福島第一原子力発電所3号機

新耐震指針に照らした耐震安全性評価

(コメント回答資料)

平成22年7月6日

図-1.4 シミュレーション解析の最大応答加速度分布および観測記録の最大加速度  
(2003. 5. 26 宮城県沖の地震)

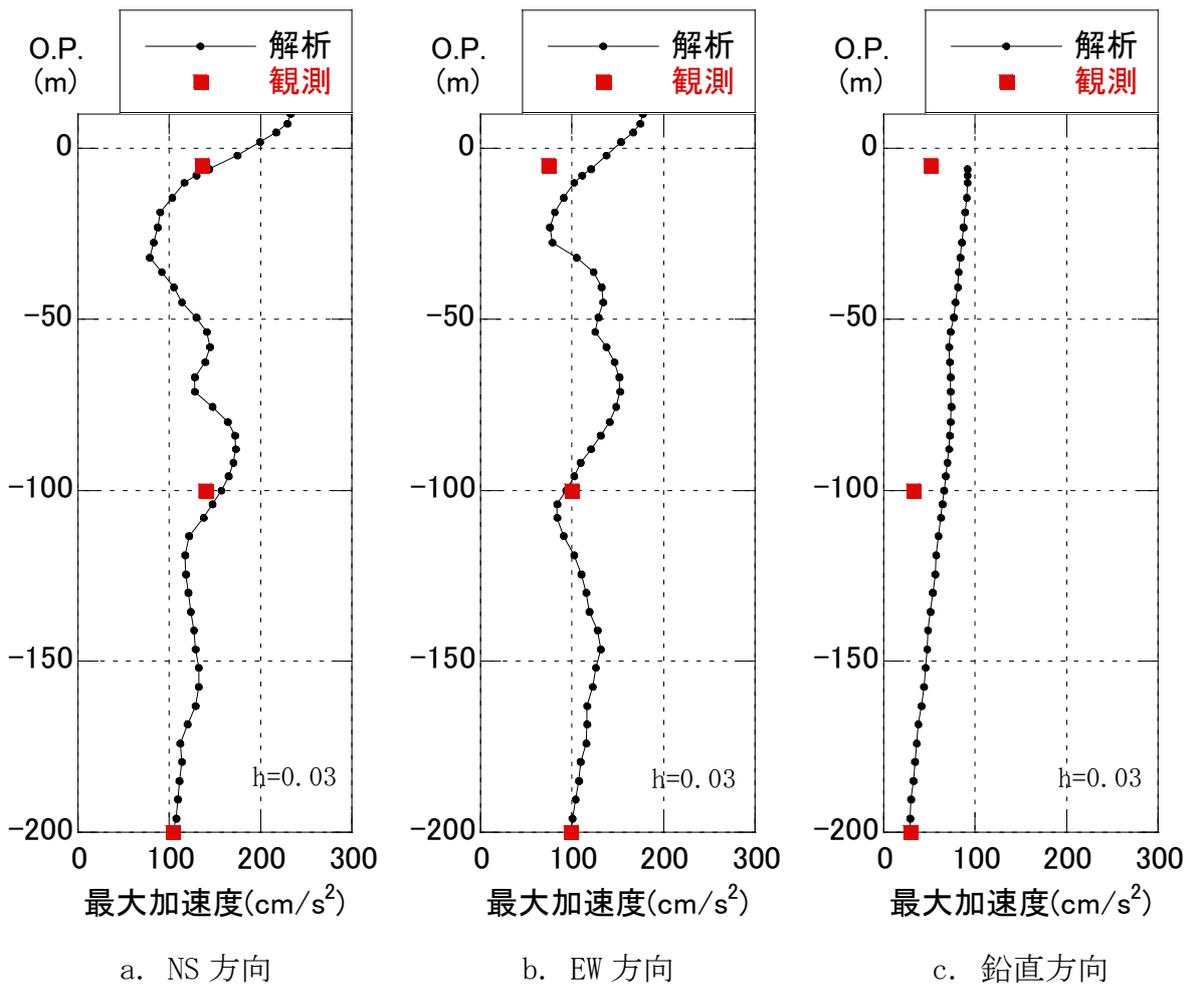
3号機に係る建物・構築物の評価条件、評価結果等（下記）について、5号機と同様の確認を行うために必要な情報を網羅するとともに、見やすさにも配慮して表示すること。（なお、②については、④、⑤にも含まれる。）

図-1.4にシミュレーション解析の最大応答加速度分布および観測記録の最大加速度を示す。NS方向、EW方向とも最大加速度値は、観測記録にほぼ対応している。また、鉛直方向の最大加速度値は、観測記録に比べやや大きめの値を算定している。

図-2.1 地盤の等価線形解析結果

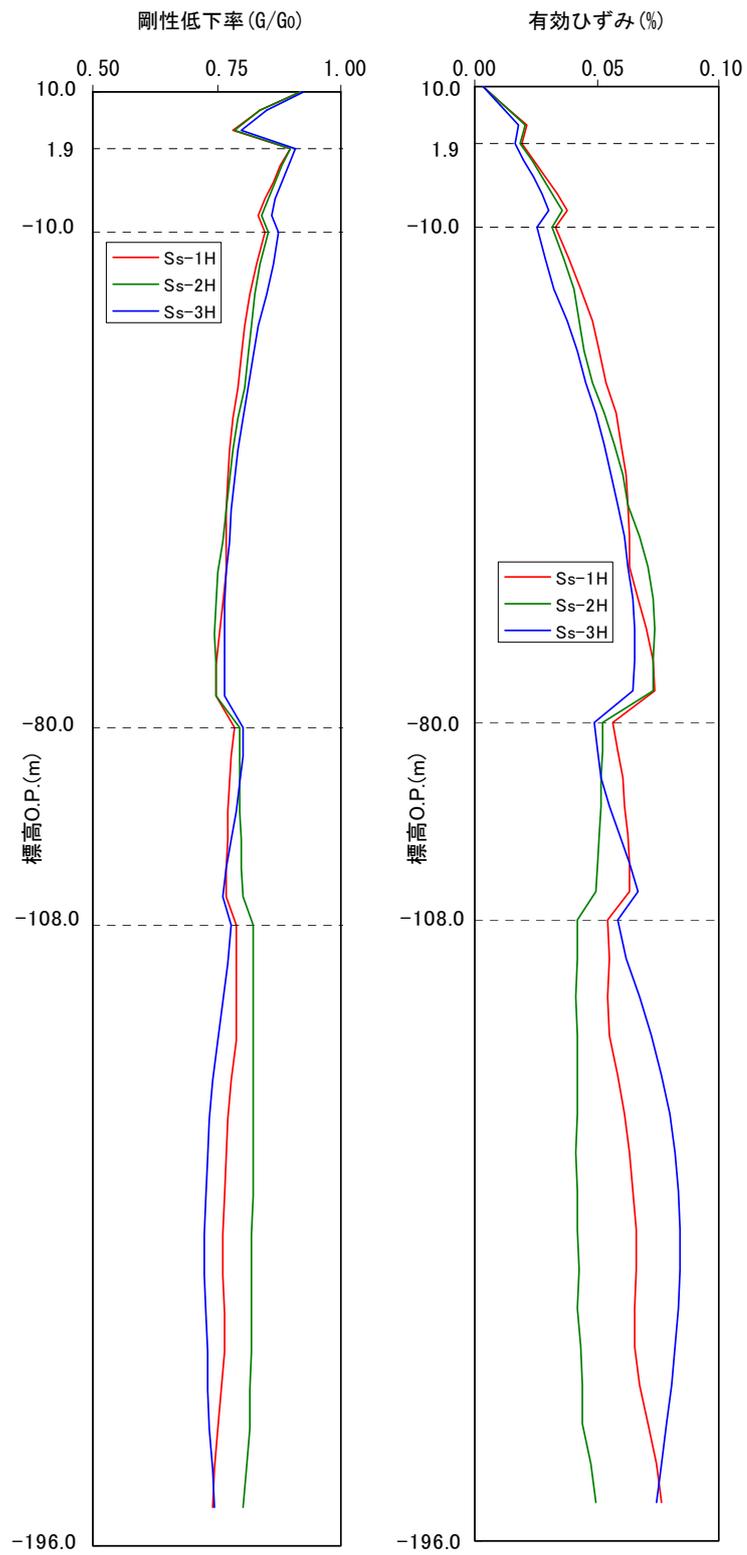
地盤の地震応答解析モデルにおいて、基準地震動によって等価線形解析による砂岩と泥岩の剛性低下率等に関する傾向が変わることについて考察すること。

図-2.1に地盤の等価線形解析結果を示す。O.P. -80.0m以深の地盤においてSs-2の有効ひずみが小さいことが確認できる。

図-2.1より、泥岩部分のO.P. -80.0m～O.P. 1.9mについては、Ss-3による剛性の低下が小さいが(剛性低下率が大きい)、その差は小さい。表-2.1に示す剛性低下率は泥岩全体に対して平均値を用いているため、O.P. -80.0m以深の影響を受け、基準

図-3.1 床応答スペクトル (3号機 : Ss-1H : h=0.05)

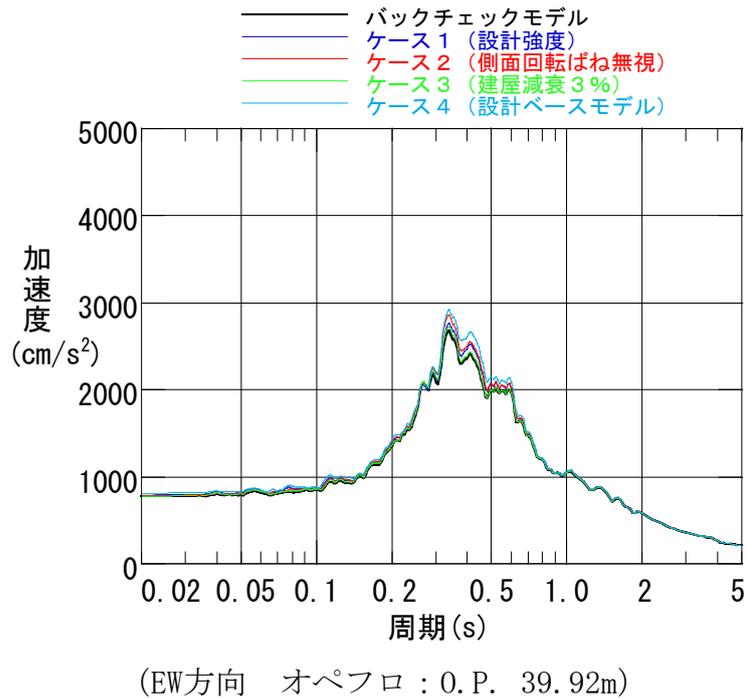
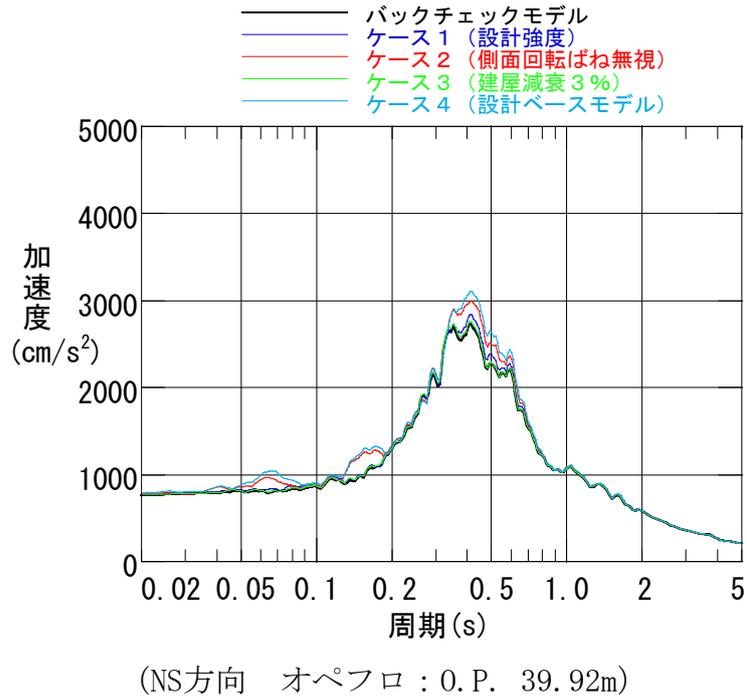
地震応答解析モデルの解析定数に係るパラメータ解析結果として示されている、基準地震動 $S_s-1$ ～ $S_s-3$ に対するNS方向の床応答スペクトルにおいて、短周期側（0.05～0.2秒）に二つのピークがあるが、5号機においても同様の傾向があるか確認するために3号機の解析結果との比較を示すこと。また、ピークが現れることの要因、方向によってはピークが現れないという現象に対する解釈について整理すること。

図-3.1に、3号機の解析結果の内、オペフロの床応答スペクトル（ $S_s-1H$  :  $h=0.05$ ）を示す。図より、NS方向の床応答スペクトルの短周期側（0.07秒及び0.17秒付近）に二つのピークがあることがわかる。

参考文献<sup>\*1)</sup>によると、地盤模型及び建屋模型による振動台試験の結果を示し、底面回転ばねの非線形化が進むにつれて、応答加速度の水平成分に山つぶれ現象が発生し、応答スペクトルにおいて、加振振動数の奇数倍の成分が卓越するのが明瞭に確認できるとしている。図-3.3 に示すように、山つぶれ波形は、1 倍調、3 倍調、5 倍調及び高次の奇数倍調波形を足し合わせた結果と等価であり、加速度波形の山つぶれによって高振動数領域の応答増加が発生したものと考えられる。よって、図-3.1 の NS 方向の床応答スペクトルに見られる二つのピークは、それぞれ、3 倍調波および 5 倍調波によるものと考えられる。

図-4.1 柏崎刈羽原子力発電所4号機原子炉建屋の観測記録およびシミュレーション解析結果の加速度応答スペクトル (NS方向) (新潟県中越沖地震) (構造W6-2より抜粋し修正)

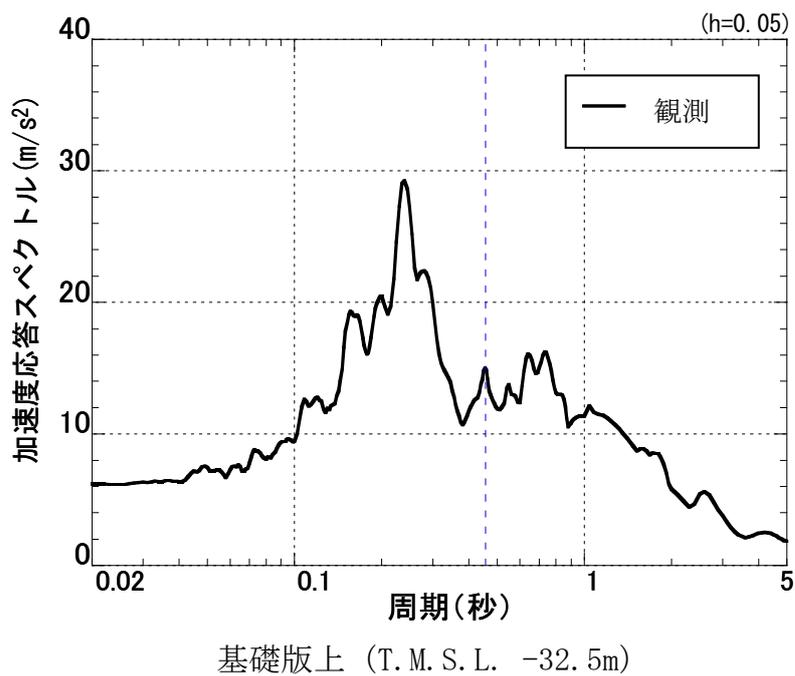
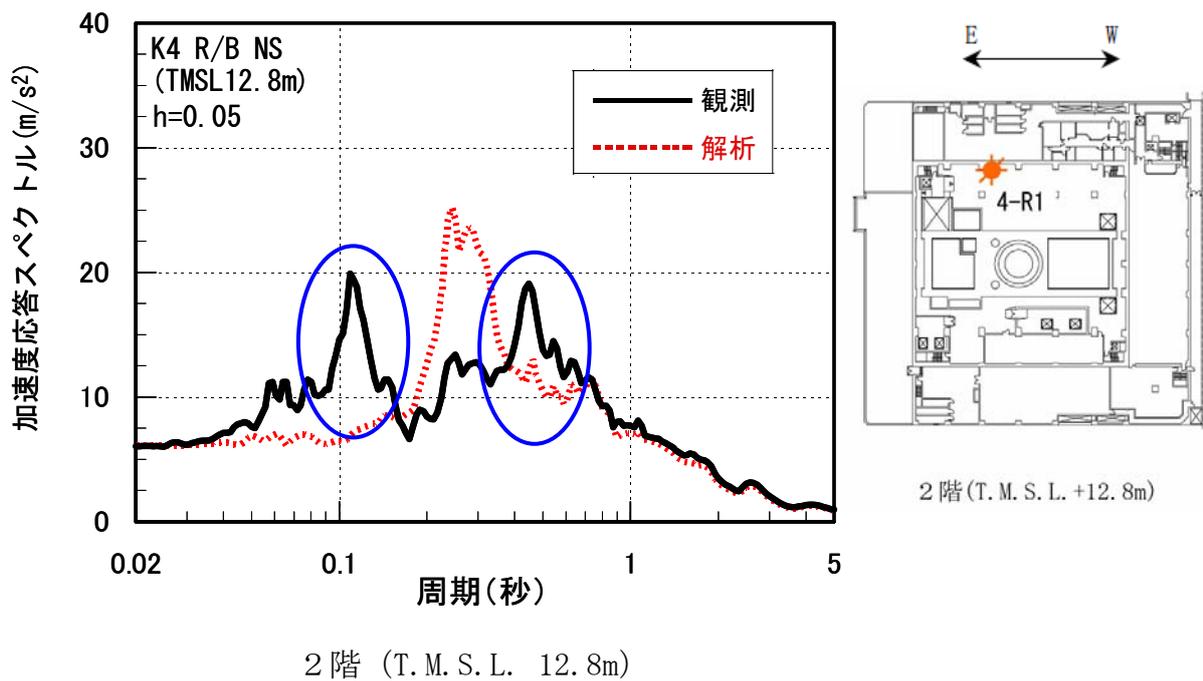
中越沖地震を踏まえた反映事項に係る検討（構造A26-2-3の3ページ）の本文において、柏崎刈羽4号機の間階位置で見られたような、周期0.1秒及び0.5秒付近にピークが現れる特異な応答性状は認められない旨、記載されているが、22ページ以降の床応答スペクトルの図を見ると、床剛モデルであっても床の柔性を考慮したモデルであってもピークがあるように解釈されうるので、誤解が無いように修正した方がいい。

構造Aサブグループ資料（構造A26-2-3）で記述していた「柏崎刈羽原子力発電所4号機中間階位置で見られたような、シミュレーションモデルでは再現できなかった周期0.1秒及び0.5秒付近に二つのピークがあらわれる特異な応答特性」とは、図-4.1に示す青の○で囲まれた箇所を表しており、福島第一原子力発電所3号機原子炉建屋の床柔モデルの解析結果には前述の特異な応答があらわれていないことを確認した。

柏崎刈羽原子力発電所4号機の間階位置で見られたような特異な応答性状（クレーンガーダ直交方向にシェル壁とボックス壁（内壁、外壁）とが異なる応答性状を示し、シェル壁の応答値が相対的に大きくなる傾向が顕著なこと）が、建屋の応答性状として現れていないことを確認した。

図-5.1 サブドレン設備配置図

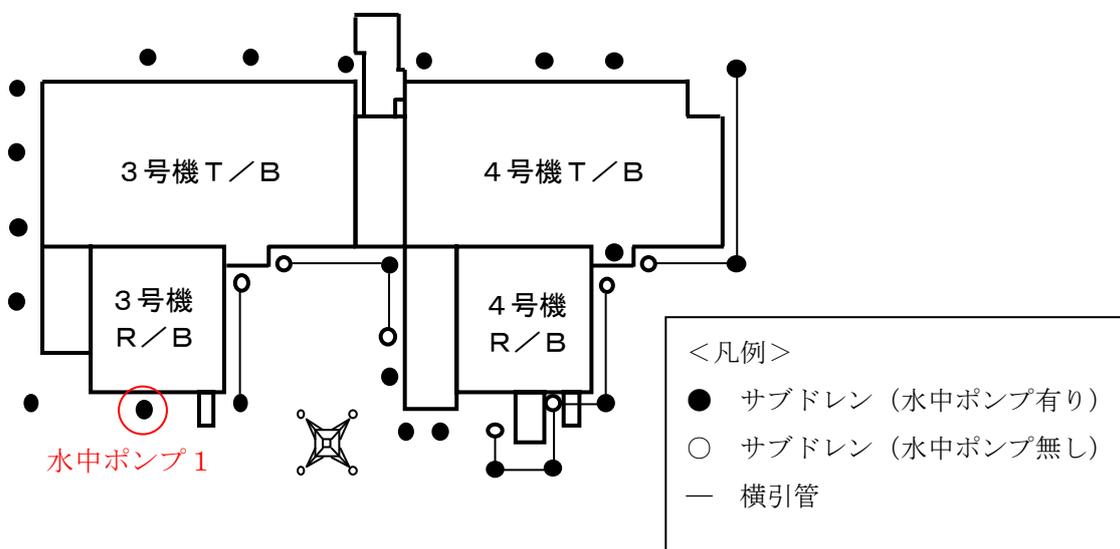
接地率の算定に用いる「W」の定義として、「建屋総重量（鉛直地震力および浮力は無視）」としていることに関して、サブドレンの設置状況、地下水位の状況及びそれを踏まえた地盤安定性などの解析・評価における浮力の扱いについて説明すること。  
 （平成22年6月29日 耐震・構造設計小委員会構造WG Aサブグループ会合（第26回））

図-5.1に3／4号機廻りのサブドレン設備の配置図を、図-5.2に断面図を示す。

3号機原子炉建屋の設計では、基礎スラブの設計時に基礎スラブ上端レベルに水位を設定した浮力（鉛直方向上向き）を考慮している。なお、地下水位は、5.1に示した水中ポンプの起動レベル及び停止レベルを考慮し、基礎スラブ上端レベルに設定している。
